AUTOSTRADA A4 - VARIANTE DI MESTRE

PASSANTE AUTOSTRADALE

PARTE GENERALE
CASELLO DI MARTELLAGO-SCORZE' E VIABILITA' DI COLLEGAMENTO
RELAZIONE TECNICA VARIANTI PROGETTUALI DEFINITIVO-VINCA

ZLT.5G2.00000b.PD.RT.001.01

Figura 7 Viabilità poderale con eliminazione del sottopasso agricolo

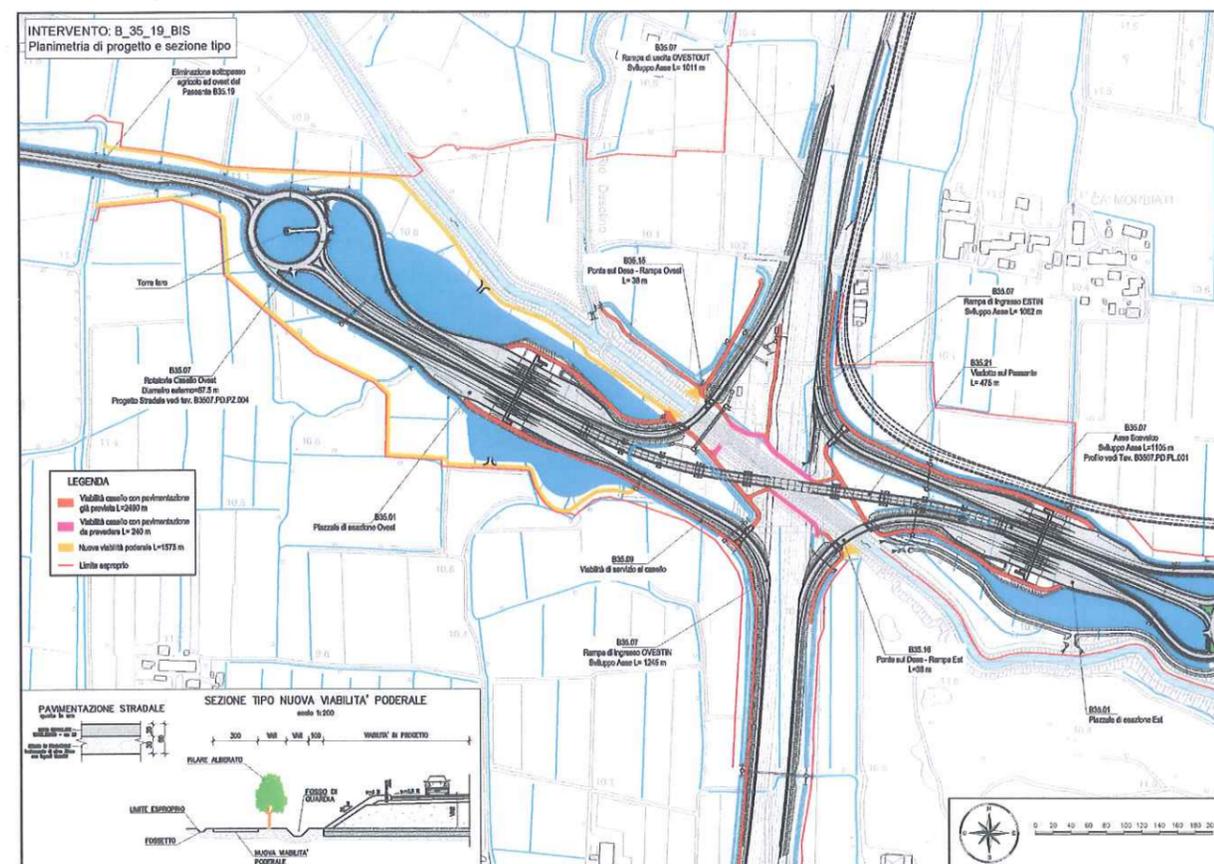
- ✓ per la viabilità di collegamento ad est i sottopassi alle viabilità locali ed il sovrappasso di via Ca' Nove sono stati sostituiti con rotatorie a raso
- ✓ per la parte ovest le uniche modifiche sono l'eliminazione del sottopasso agricolo, sostituito da nuove strade poderali e del sottopasso ciclopedonale sostituito con attraversamento a raso
- ✓ le superfici delle opere di ricomposizione ambientale sono aumentate rispetto al progetto preliminare come indicato in Figura 10

Figura 8 Modifiche apportate con il progetto definitivo alla viabilità complementare est

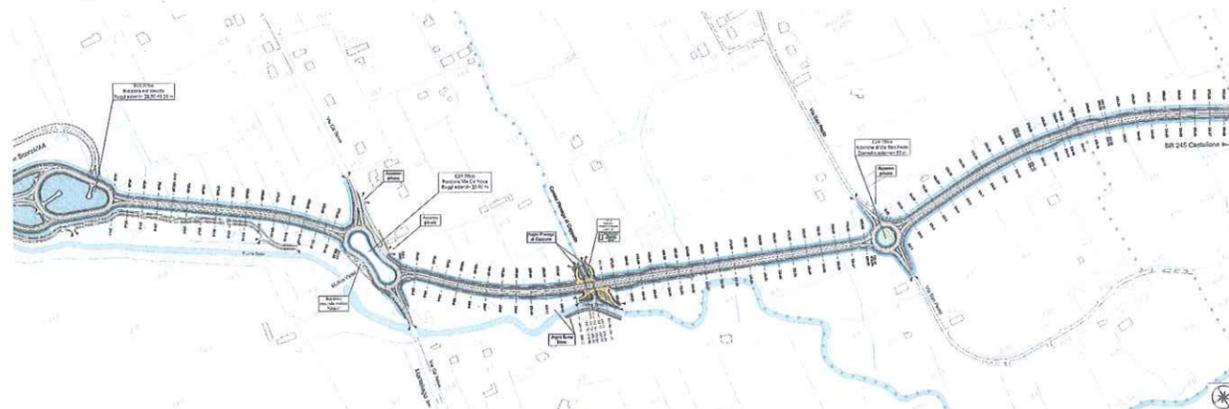
Dopo circa 500 m il nuovo asse viario interseca Via Ca' Nove. Nel progetto preliminare il nuovo tracciato in questo tratto si abbassava in leggera trincea mentre via Ca' Nove veniva rialzata di 6.14 m rispetto all'attuale asse stradale, scavalcando quindi la nuova viabilità di collegamento con un sovrappasso. In corrispondenza di questo attraversamento le opere in progetto interferiscono con una pesa pubblica esistente presso il Mulino Vidali che dovrà essere spostata.

Alla progressiva 0+875 m il tracciato sovrappassa il Canale Pioveva di Cappella. Nel progetto preliminare era previsto un ponte di luce pari a 26 m.

Circa 500 m dopo, il tracciato interseca via San Paolo; per risolvere quest'ultima interferenza la quota del piano stradale di via San Paolo nel progetto preliminare veniva abbassata di circa 5 m realizzando di fatto un sottopasso.

Da tale rotatoria il tracciato piega verso sud e interseca, dopo circa 220 m, Via Astori che nel preliminare veniva scavalcata, previo abbassamento del piano viabile attuale della stessa di circa un metro.

Nel progetto definitivo è prevista la realizzazione di una rotatoria ellissoidale a quota poco superiore al piano campagna, avente raggi esterni pari a 25 e 80 m ed avrà un ingombro

leggermente superiore rispetto al cavalcavia verso ovest, ma minore lungo Via Ca' Nove.

Nel definitivo si prevede un manufatto scatolare per garantire la continuità arginale ed il passaggio dei mezzi del competente Consorzio di Bonifica.

Nel definitivo è prevista la realizzazione di una rotatoria avente diametro esterno pari a 53 m. L'ingombro complessivo è diminuito, in particolare lungo Via San Paolo.

Il tracciato prosegue fino alla progressiva 1+950 dove è prevista una rotatoria per la quale è stato possibile studiare un collegamento con via Ponte Nuovo.

Nel progetto definitivo il sottopasso lungo Via Astori viene eliminato e la strada collegata alla rotatoria Astori nel tratto ad ovest, mentre viene interrotta ad est

Figura 9 Modifiche apportate con il progetto definitivo alla viabilità complementare est con innesto nella SR245 Castellana

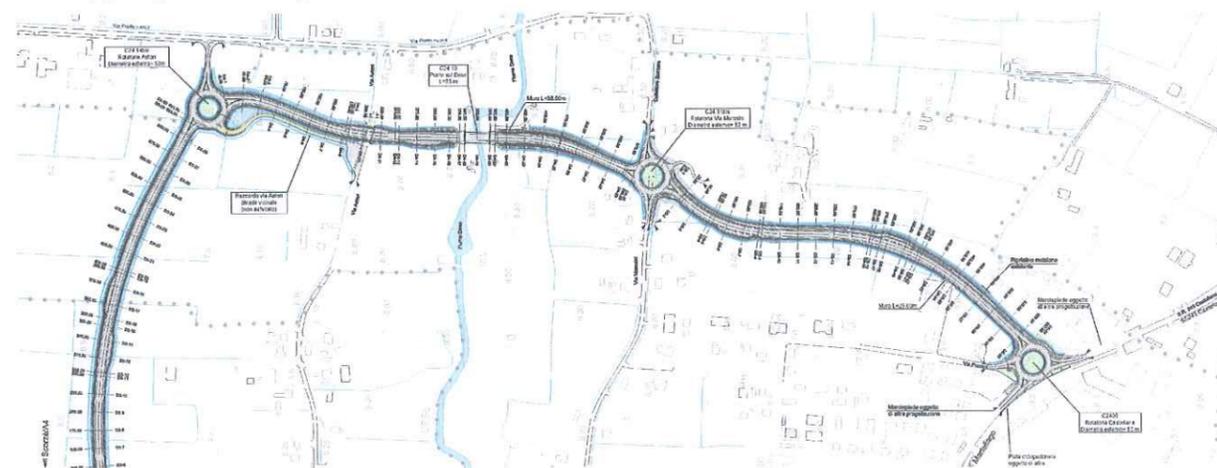
Superata via Astori il tracciato del progetto preliminare era fortemente condizionato, nello sviluppo altimetrico, dalla presenza ravvicinata di vincoli fissi quali il sovrappasso del fiume Dese e il superamento in trincea e galleria di via Morosini e del collettore Bazzera.

Per garantire condizioni di visibilità altimetriche tali da poter imporre una velocità di percorrenza pari a 70 km/h (velocità di progetto 80 km/h), si è dovuto prevedere un rilevato di approccio al ponte sul Dese di altezza importante e scegliere, per il ponte, una soluzione strutturale che permettesse il contenimento dello spessore dell'impalcato. La soluzione scelta è stata quella di realizzare un ponte di luce pari a 35 m con travi a via di corsa inferiore.

La nuova strada continua in leggero rilevato fino alla rotatoria finale che si innesta sul tracciato attuale della S.R. 245 Castellana a sud est. Quest'ultima rotatoria nel preliminare aveva un diametro esterno dell'anello circolatorio pari a 36 m e una larghezza di 6 m e due banchine da 1.50 m, che nel definitivo è portato a 53 m, spostandola inoltre verso nord-ovest, per poter collegare anche Via Puccini.

Nel progetto definitivo il sottopasso viene eliminato e sostituito con una rotatoria di diametro esterno pari a 53 m. Questo consente inoltre di non dover deviare il collettore Bazzera che

può essere semplicemente tombinato nel tratto in cui interseca la nuova viabilità.
